SERVICE INFO – INA 0188

Обтегач 533 0075 30

Спазвайте дължината на болта

Снимка: Дясно, стар дизайн / ляво, нов дизайн

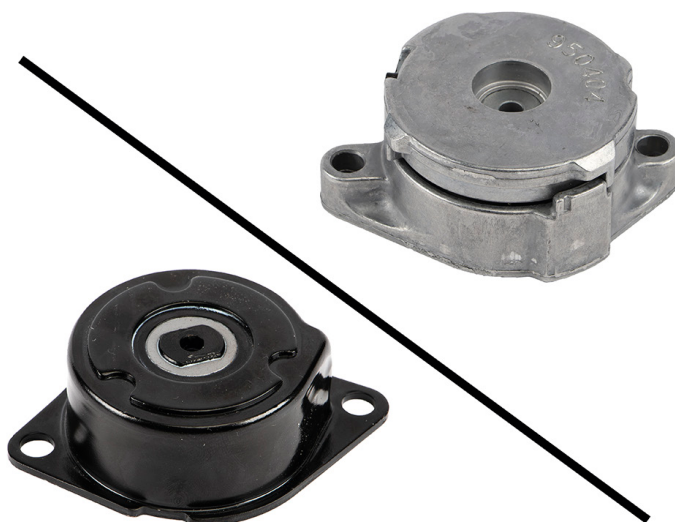
Като част от продължаващото развитие на нашите продукти, обтяжното рамо 533 0075 30 е променено. Правилната инсталация на този нов дизайн изисква по-къси болтове. Болтовете M8x35 са заменени с болтове M8x22.

Бюлетинът за сервизна информация показва визуалните характеристики на предишния дизайн (на снимката вдясно) и новия дизайн (на снимката вляво).

За правилен ремонт с новото обтяжно рамо 533 0075 30, могат да се използват само болтовете с размер M8x22!
